Изменение № 2 ГОСТ 22505—83 Радиопомехи промышленные от приемников телевизионных и приемников радиовещательных частотно-модулированных сигналов в диапазоне УКВ. Нормы и методы измерений

Утверждено и введено в действие Постановлением Государственного комитета СССР по управлению качеством продукции и стандартам от 19.04.90 № 938

Дата введения 01.07.90

Черт. 1а

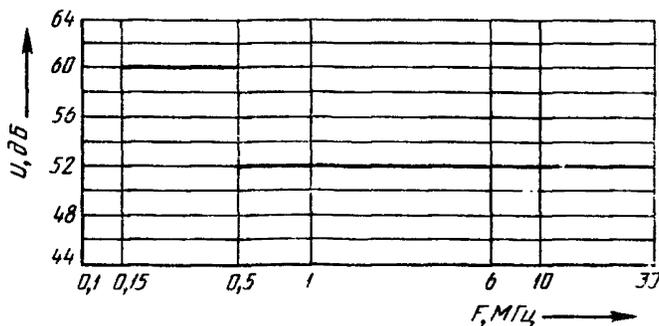
Пункт 1.1. Заменить слова: «ТВ приемниками» на «ТВ приемниками и ВМ»; «на черт. 1» на «на черт. 1 и черт. 1а».

Стандарт дополнить чертежом — 1а:

Нормы на напряжение радиопомех, создаваемых ВМ на сетевых гнездах
